Antonio y Manuel Cebas

Glorieta Rosales, A. Baciero, Las Francesas, Sulidiza, Crrt. Estación

Plutón, Marte, Júpiter, Mercurio, La Luna, Venus, El Sol, La Hispanidad.

VADOS

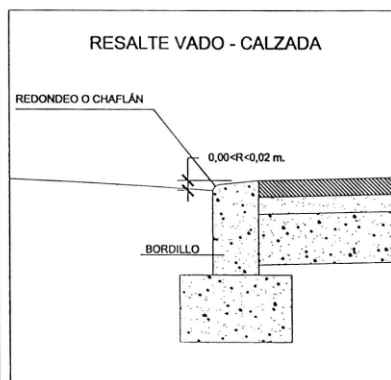
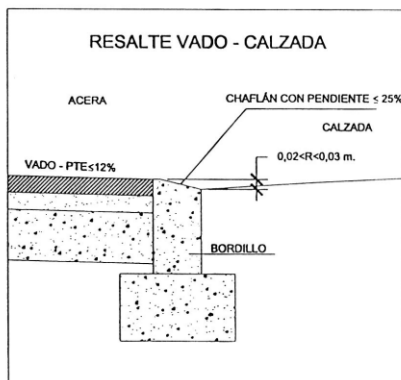
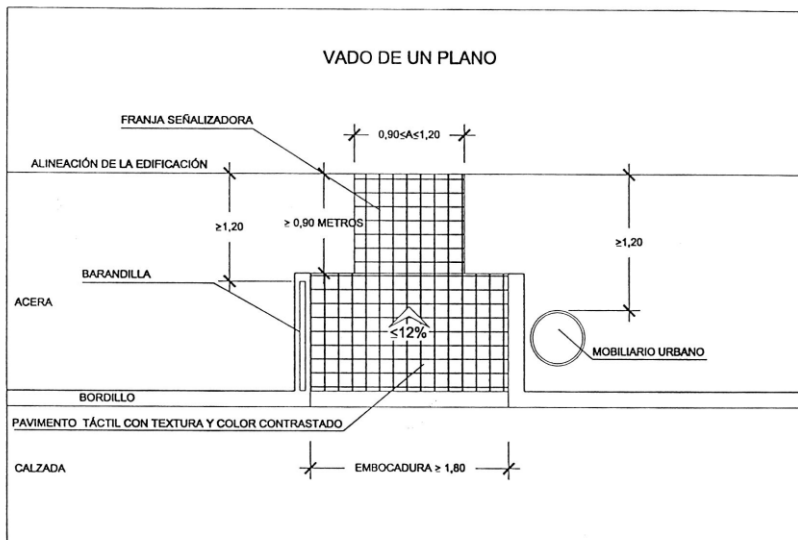
- Vado peatonal de un plano en cruce Antonio Baciero: Carecen de continuidad en el pavimento táctil direccional, el enrasado no es correcto, y

no tienen las protecciones en el desnivel que se crea en los laterales. Imagen 30056.

Por su interés y los numerosos vados existentes en esta zona de un solo plano, creemos conveniente copiar el croquis del D. 217/2001 para dar a conocer como se debían de haber realizado estos vados. En la actualidad la diferencia existente consiste en la diferenciación del pavimento táctil en la pendiente (solo franja de 60 cm de botones) y en el direccional (franja de 80 cm de pavimento de canaladura hasta fachada); el enrasado de la pendiente con la calzada debe ser total, y la pendiente máxima admisible es del 10%.
